(仮称) 輪島ウィンドファーム事業
環 境 影 響 評 価 方 法 書
補 足 説 明 資 料

令和元年8月

電源開発株式会社

風力部会 補足説明資料 目次

図 1 既設及び計画中の風力発電所の状況

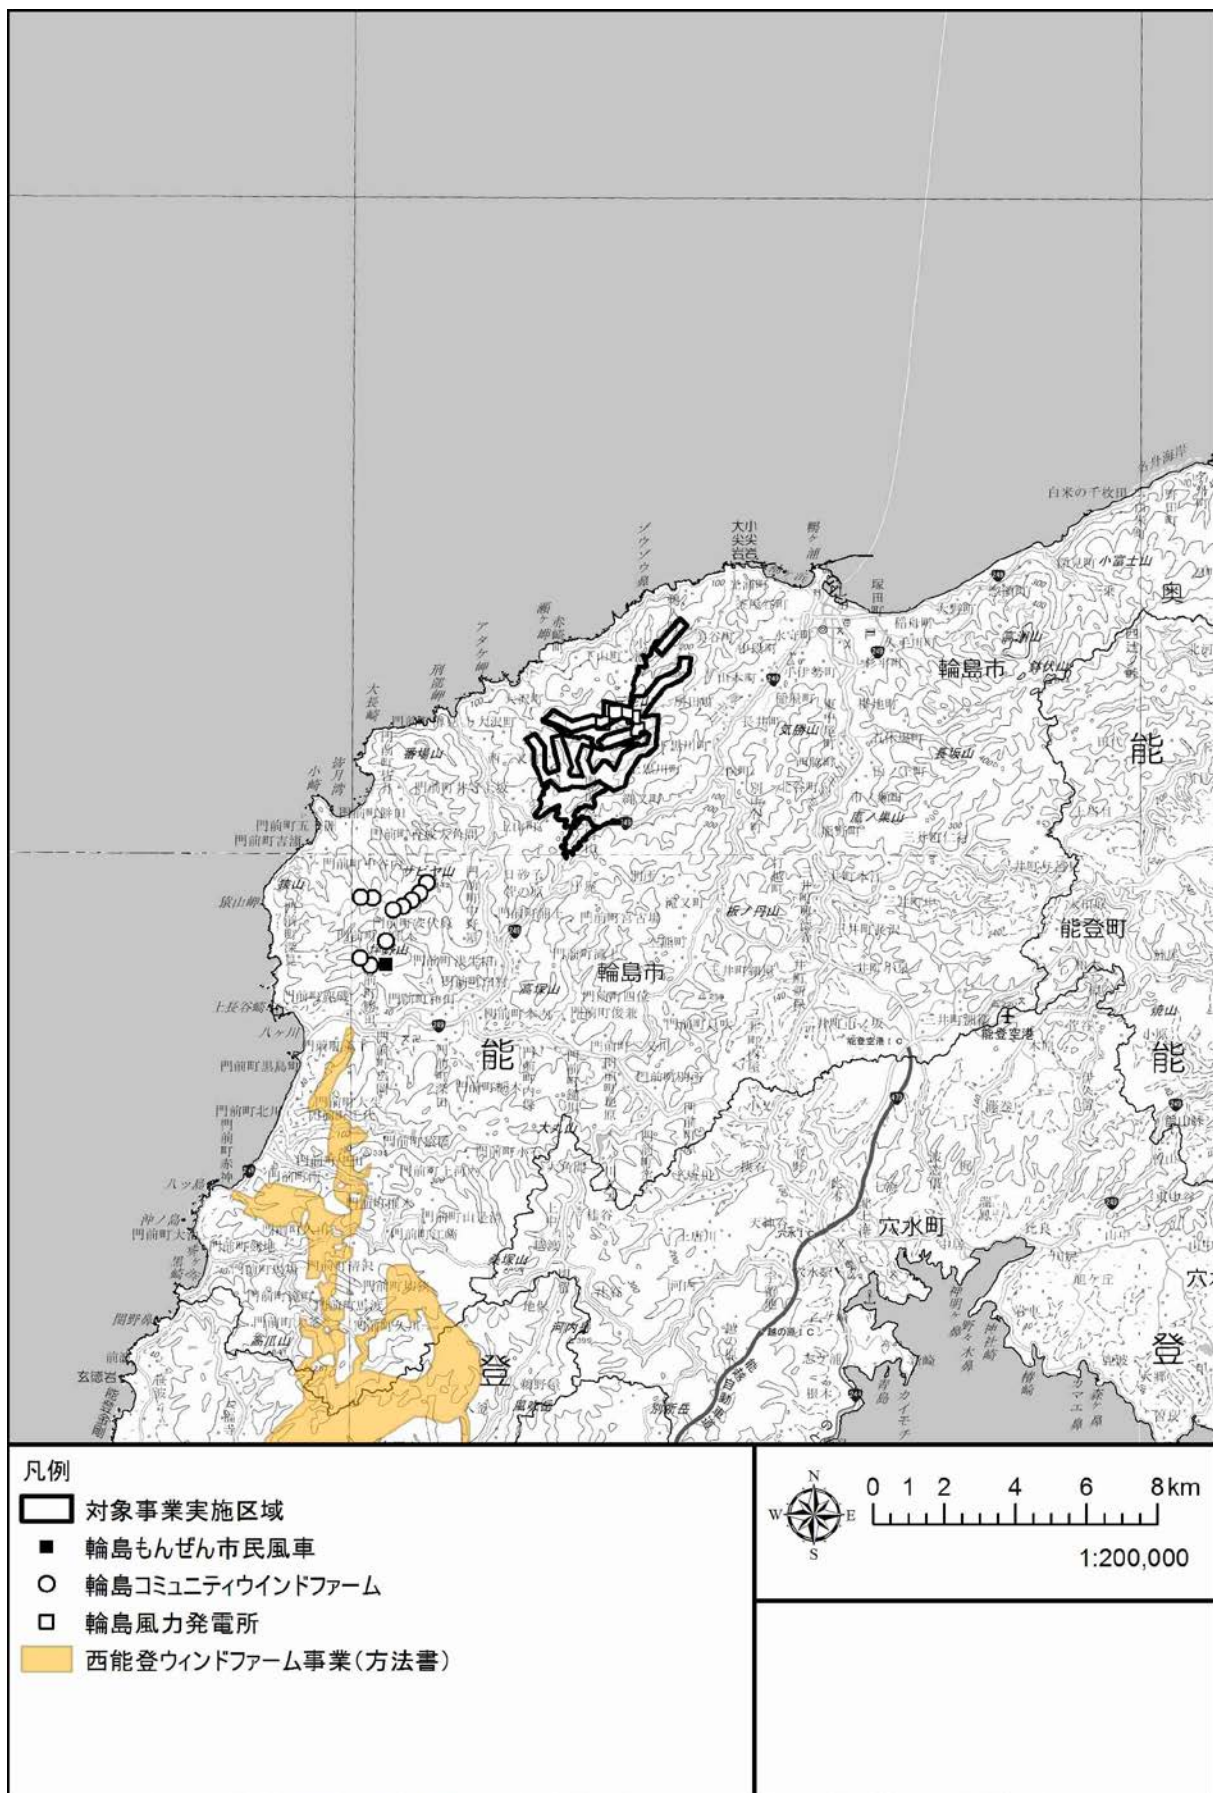
- ・既設・計画中の風力発電所について、表で示されているが、図面についても追加・提示願います。p. 163 の計画中の発電所の位置を次ページの図に追加願います（10 万分の 1 の範囲にはいらないければ 20 万分の 1 の図で提示願います）（河野部会長）
- ・既設および計画中の風力発電所の状況を地図上に示してほしい。（水鳥顧問）

既設及び計画中の風力発電所の状況を図 1 に示します。

図 2(1) 土砂災害危険箇所 拡大図

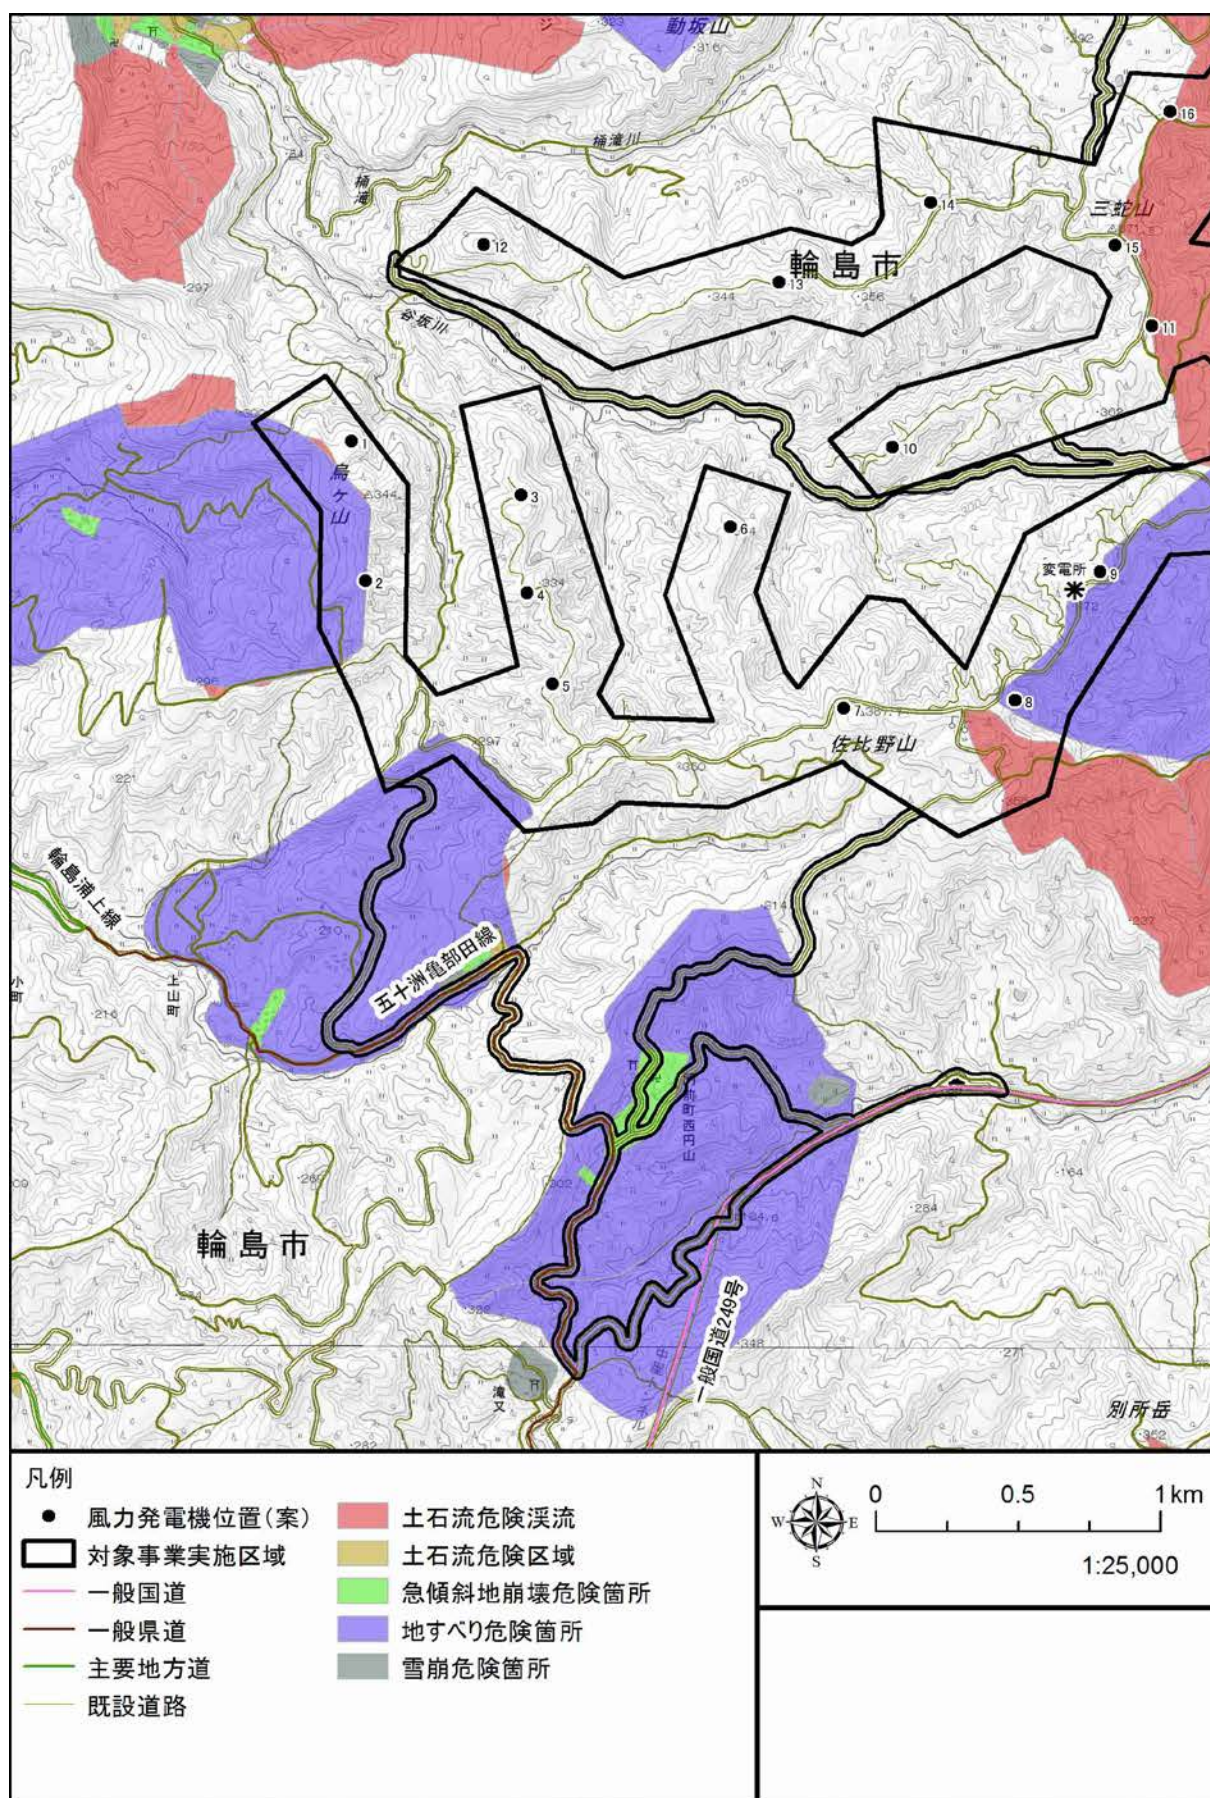
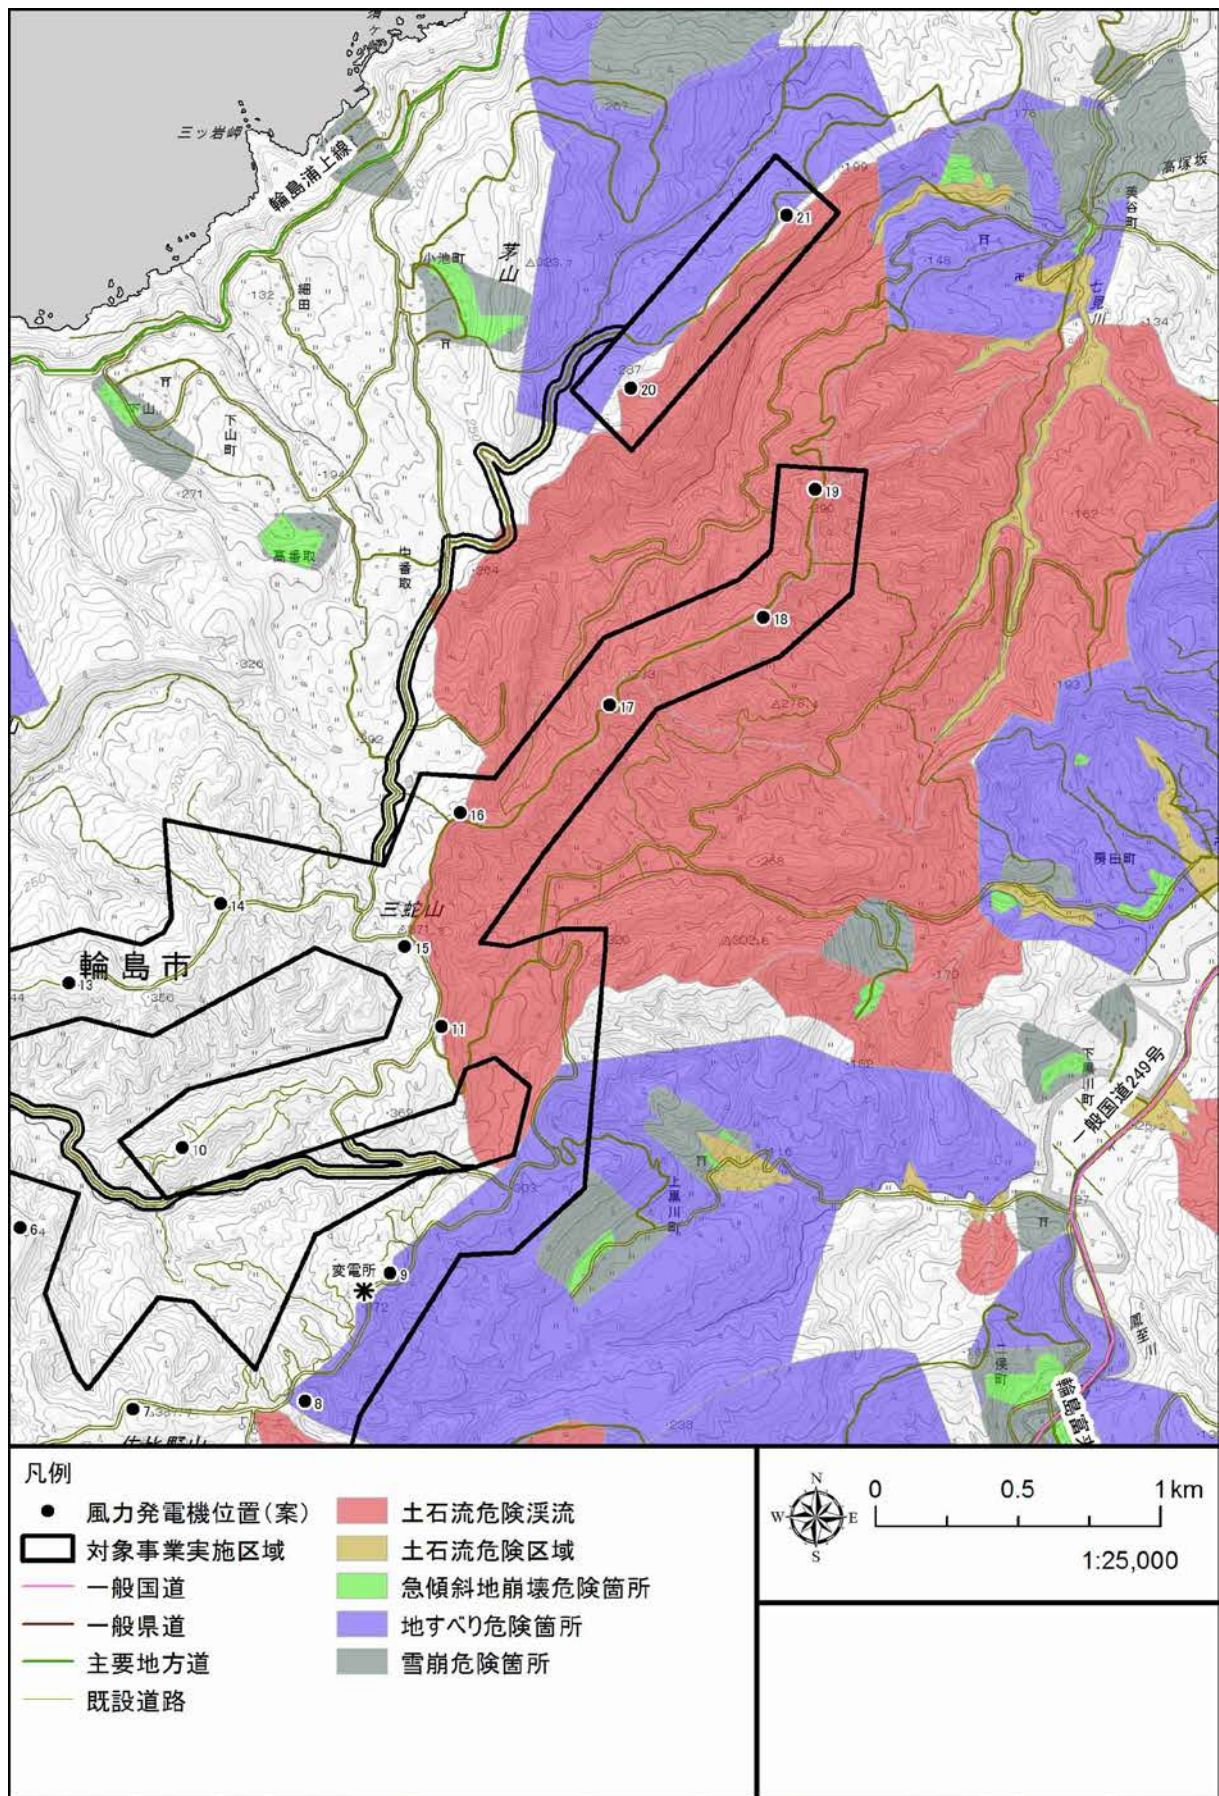
- ・土砂災害危険箇所と風車設置位置が重なっている部分，あるいは既設道路がなく取付道路を新設する必要がある部分が危険箇所と重複する部分については拡大図面を提示願います。
(河野部会長)

土砂災害危険箇所について図 2 に拡大図面を示します。風車の工事ヤードから近傍の既設道路までのうち、道路の新設が必要と考えられるのは 1、2、6 号発電機であり、道路の一部改修や拡幅が必要と考えられるのは 3、4、5、12、20、21 号発電機です。

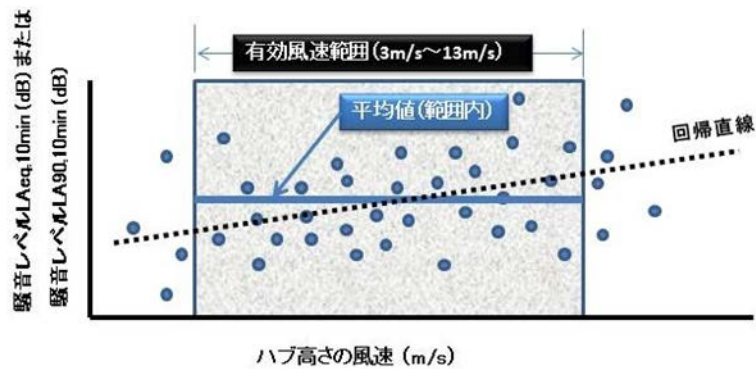
- ・有効風速範囲を知るための風況観測ポール場所とその標高を示したうえで、およそ5kmの範囲に分布する風力発電機のハブ高さ風速を代表できるかどうかについての考察をお願いします。（山本顧問）

風況観測ポールの位置（緯度、経度）と標高は以下のとおりです。位置は図4に示すとおりです。

風況観測データは事業性を判断する最も重要な基礎データとなるため、その設置位置については風力発電機のハブ高さの風速を代表するように留意して選定しています。

風況観測ポールの設置場所の検討に当たっては、①風力発電機設置可能性のある周辺のポイントと極力近似した標高であること、②風力発電機設置可能性のある周辺のポイントの極力中央付近であること、③周辺に大きな障害物がないこと、を条件として設置場所の候補を選定し、設置場所候補のうち地権者から借地許可が得られた場所に設置しております。

ハブ高さの風速と環境騒音レベル (L_{Aeq} または L_{A90}) の間に関連性があるか？

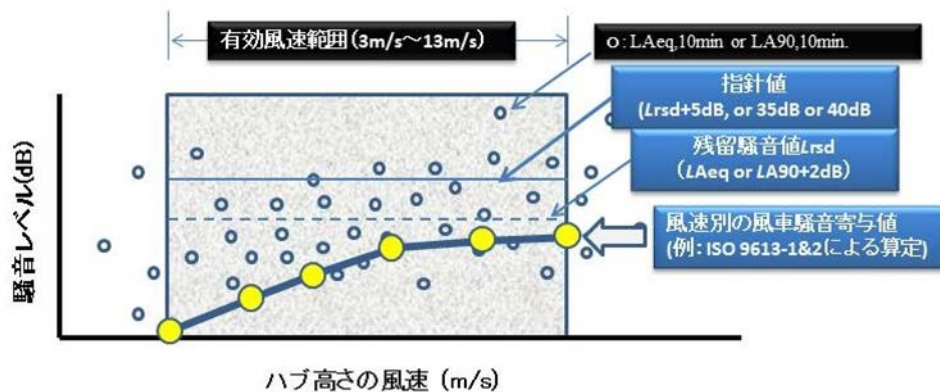
- ・現況調査結果を整理するにあたっては、環境騒音 L_{Aeq} または L_{A90} の測定値（10 分間値）とナセル高さ推定風速との関係性も把握し関係図を整理してもらいたい。さらに、環境騒音 L_{Aeq} または L_{A90} と風速の関連性の有無（回帰式など）について考察をしてもらいたい。（以下に整理図の例を示します。有効風速範囲も例です）（山本顧問）

ご指摘の事項について、現地調査結果の整理にあたって考察を行います。
